GMINA RZAŚNIA
ul. Kościuszki
98-332 RZAŚNIA
NIP 508-00-18-000
UGB.271.3.2018.PC

Dotyczy: postępowania o udzielenie zamówienia publicznego o wartości zamówienia przekraczającej kwoty określone w przepisach wydanych na podstawie art. 11 ust. 8 ustawy z dnia 29 stycznia 2004 roku – Prawo zamówień publicznych dla dostaw, prowadzonego w trybie przetargu nieograniczonego na dostawę i montaż kolektorów słonecznych oraz wymianę źródła ciepła w ramach projektu „Słoneczne dachy Gmin Rzaśnia i Lgota Wielka”

Zamawiający na podstawie art. 38 ust. 2 ustawy Prawo zamówień publicznych (tj. Dz. U. z 2017 r. poz.1579) w związku z prośbą o wyjaśnienie treści Specyfikacji Istotnych Warunków Zamówienia wyjaśnia:

Pytanie 4:

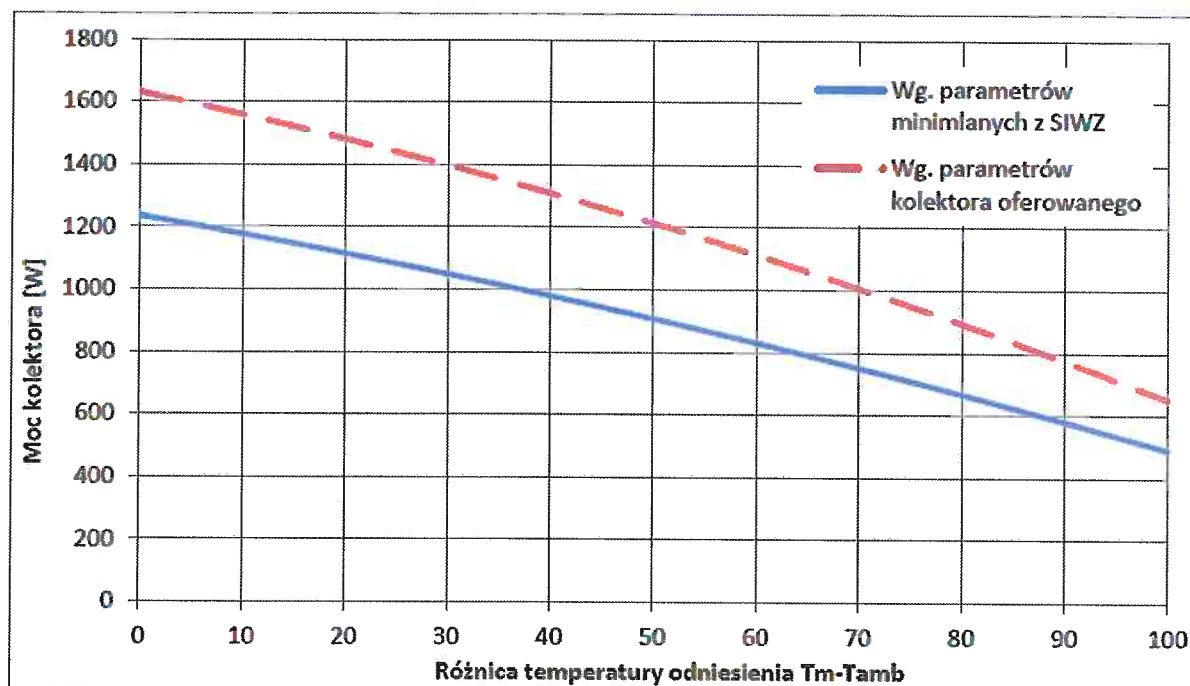
W opisie przedmiotu zamówienia Zamawiający podał jako minimalne parametry kolektora słonecznego :

- powierzchnia czynna / absorbera: nie mniej niż 1,49 m²,
- sprawność optyczna do powierzchni czynnej: nie mniej niż 82,7%,
- współczynnika strat a1 do powierzchni czynnej: nie więcej niż 3,8 W/(m²K),
- współczynnika strat a2 do powierzchni czynnej: nie więcej niż 0,012 W/(m²K²).

Na podstawie powyższych parametrów wskazanych przez Zamawiającego, obliczone wartości mocy w poszczególnych punktach różnicy temperatury dT oraz przy natężeniu promieniowania $G = 1000 \text{ W/m}^2$ wynoszą odpowiednio:

- 1 235 W (dla $dT = 0\text{K}$ i $G = 1000 \text{ W/m}^2$)
- 1 049 W (dla $dT = 30\text{K}$ i $G = 1000 \text{ W/m}^2$)
- 907 W (dla $dT = 50\text{K}$ i $G = 1000 \text{ W/m}^2$)
- 751 W (dla $dT = 70\text{K}$ i $G = 1000 \text{ W/m}^2$)

Dla każdego kolektora słonecznego w dostępnych publicznie wynikach badań w ramach certyfikacji Solar Keymark, prezentowane są obliczone moce zawsze dla takich samych charakterystycznych warunków odniesienia, co także dla osób mniej zorientowanych umożliwia proste, jednoznaczne i bezpośrednie porównywanie mocy kolektorów, a w przypadku przedmiotowego postępowania ocenę spełnia wymaganych parametrów minimalnych. Postawienie wymagań co do wydajności kolektora słonecznego wyłącznie w postaci wymaganej mocy minimalnej kolektora, umożliwia Zamawiającemu uzyskanie kolektora o wyższej wydajności cieplnej i osiągnięcie wyższego efektu ekologicznego niż wynika z wymagań opisanych w SIWZ. Jednocześnie zamawiający nie będzie ograniczał konkurencji, poprzez niedopuszczenie do zastosowania produktów o wyższej wydajności, co łatwo robić wprowadzając wiele szczegółowych parametrów, jak jest to zrobione w obecnej specyfikacji, na przykład w postaci współczynników sprawności. Parametry te osobno nie wskazują na wydajność cieplną kolektora słonecznego, a dopiero wyliczona na ich podstawie moc dla różnych warunków pracy pozwala na dokonanie obiektywnego porównania oferowanych kolektorów. Przyjęty opis przedmiotu zamówienia, z obecną treścią w zakresie kolektorów słonecznych narusza zasady konkurencji co jest sprzeczne z prawidłowym wydatkowaniem środków publicznych, gdyż nie dopuszcza do zastosowania oferowanego przez nas kolektora lepszego, o wyższej wydajności cieplnej w każdych warunkach pracy. Zobrazowane zostało to na poniższym wykresie:

Prosimy o dopuszczenie do zastosowania w zakresie równoważności przyjętych rozwiązań kolektora słonecznego o wyższym niż dopuszczony w opisie przedmiotu zamówienia współczynniku strat nieliniowych $a_2 = 0,015 \text{ W}/(\text{m}^2\text{K}^2)$, oraz o wymiarach zbliżonych do wymaganych dla głębokości kolektora mieszczących się w odchyłce +/- 10% pod warunkiem zaoferowania kolektora, którego moc dla różnicy temperatury dT wynoszącej odpowiednio 0K, 10K, 30K, 50K i 70K jest wyższa od mocy kolektora, wymaganej przez Zamawiającego w SIWZ.

Odpowiedź: Zamawiający informuje, iż SIWZ w przedmiotowym postępowaniu nie określa parametrów kolektora w sposób podany przez składającego wniosek o wyjaśnienie treści SIWZ. Zamawiający opisał parametry kolektora słonecznego w następujący sposób:

- kolektor słoneczny płaski,
- moc kolektora przy różnicy temperatur 30 K nie mniejsza niż 1355 W,
- obudowa kolektora wykonana z aluminium
- sprawność optyczna apertury min: 82,6%
- powierzchnia absorbera min $1,90 \text{ m}^2$
- powierzchnia brutto kolektora nie większa niż $2,5 \text{ m}^2$
- współczynniki: a_1 nie większy niż $3,81 \text{ W}/\text{m}^2\text{K}$,
 a_2 nie większy niż $0,015 \text{ W}/\text{m}^2\text{K}^2$,
- maksymalna dopuszczalna temperatura pracy - 208st. C,
- ciężar kolektora bez cieczy nie większy niż 40 kg,

- szyba grubości od 3,2 do 4,00 mm

-wymiary 2033x1033x83 mm (tolerancja +/-15%)

Z opisu tego jednoznacznie wynika, iż współczynnik a_2 ma być nie większy niż $0,015W/m^2K^2$ więc wniosek w tym zakresie jest bezzasadny. Jak wynika z przedmiotowego opisu wymagań technicznych również moc kolektora jest podana przez Zamawiającego jako wartość minimalna tj 1355W i oczywistym jest, że przy tak sformułowanym zapisie dopuszczony zostanie każdy kolektor o większej mocy spełniający pozostałe warunki techniczne. Również w przypadku wymiarów kolektora Zamawiający dopuszcza tolerancję +/-15%.Zamawiający w szczegółowym opisie przedmiotu zamówienia dla części I zamówienia stanowiącym załącznik nr 1 do SIWZ na stronie 13 wyraźnie zapisał, iż „Szczegółowy zakres ilościowy i sposób montażu określają dokumentacja techniczna, przedmiary i STWiOR stanowiące załączniki a, b oraz c do niniejszego szczegółowego opisu przedmiotu zamówienia. Dokumenty te mają charakter pomocniczy w obliczeniu ceny ofertowej. W przypadku kolizji zapisów któregokolwiek z załączników względem niniejszego szczegółowego opisu przedmiotu zamówienia pierwszeństwo mają zapisy niniejszego opisu.” Jak wyraźnie wynika z tego zapisu załączniki a, b i c do szczegółowego opisu przedmiotu zamówienia mają wyłącznie charakter pomocniczy a szczegółowy opis dostawy określa Szczegółowy opis zamówienia dla części I i w przypadku jakiegokolwiek kolizji (z zapisami dokumentacji lub przedmiaru) to właśnie zapisy mają pierwszeństwo.
